**Avis délibéré de la mission régionale
d'autorité environnementale
Hauts-de-France
sur le projet de parc éolien « Éoliennes du Lin » sur les
communes de Caumont et Gennes-Ivergny (62)
Étude d'impact de juillet 2024**

n° MRAe 2024-8302

Localisation du projet et des parcs éoliens voisins (Source : DREAL)

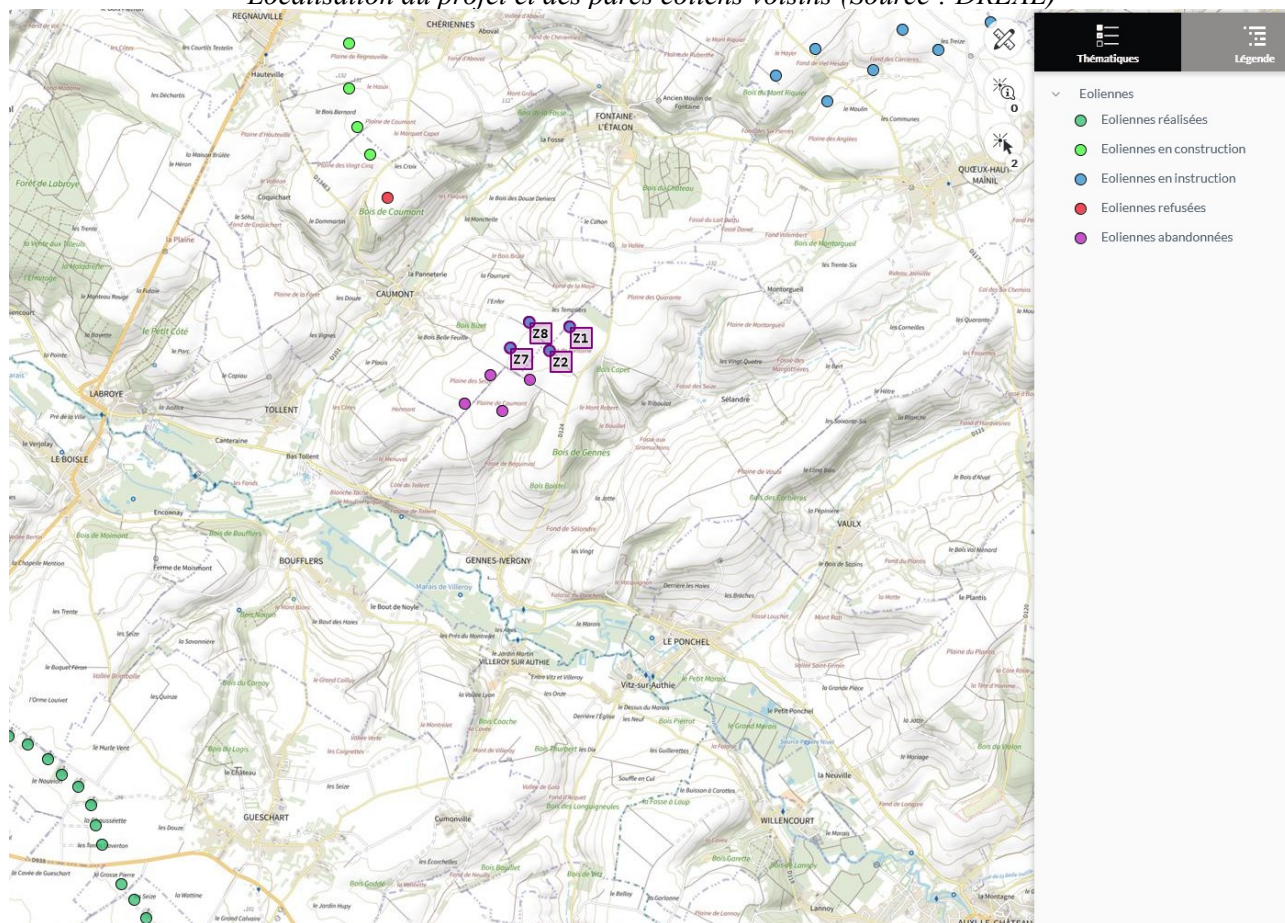
Le parc éolien comprend également la création d'un poste de livraison, situé à proximité de l'éolienne Z8 selon les plans fournis mais Z2 selon l'étude d'impact (page 29), de plateformes de montage ainsi que la réalisation et le renforcement de pistes d'accès.

L'autorité environnementale recommande de mettre en cohérence dans les différents documents les informations relatives à la localisation du poste de livraison.
